# **Service News**

# Alfa Giulietta

1040 1 301 PA GUARNIZIONE ALLOGGIAMENTO TUBO INTRODUZIONE COMBUSTIBILE

Difficoltosa apertura - Soluzione Assistenziale

Fig. 1

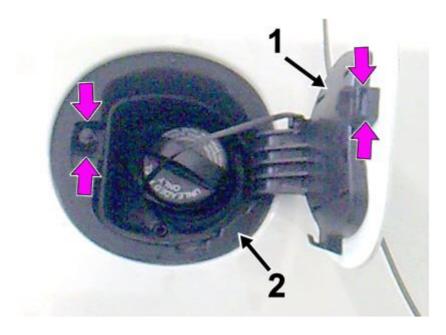
Difficoltosa apertura dello sportello del bocchettone introduzione carburante.

Interferenza tra la cerniera (1 - Fig. 1) ed il fondello (2).

Adozione nuova cerniera migliorata.

Fig. 2

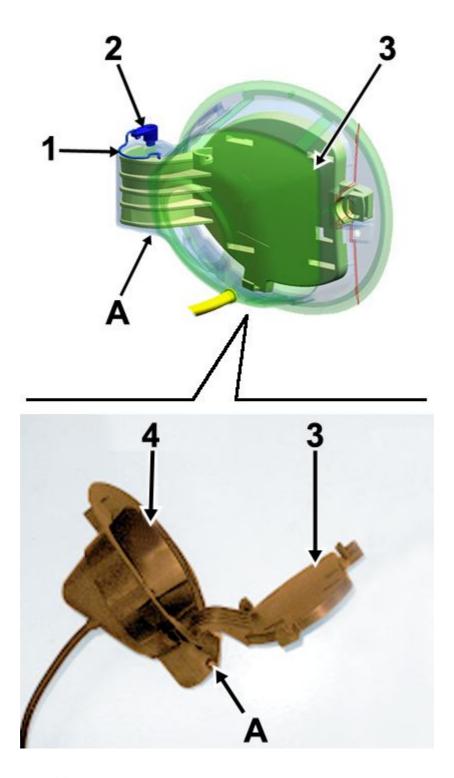
- Mediante una pinza di dimensioni adeguate rimuovere la molla (1);
- Agendo con cautela sulle mollette di ritegno (A) sfilare il perno (2);
- Separare la cerniera (3) dal fondello (4).

- Sostituire la cerniera (3) con una nuova migliorata, n° 50515465, prelevata a Ricambi
- Rimontare quindi la nuova cerniera sul fondello (4) operando in modo inverso rispetto allo stacco.
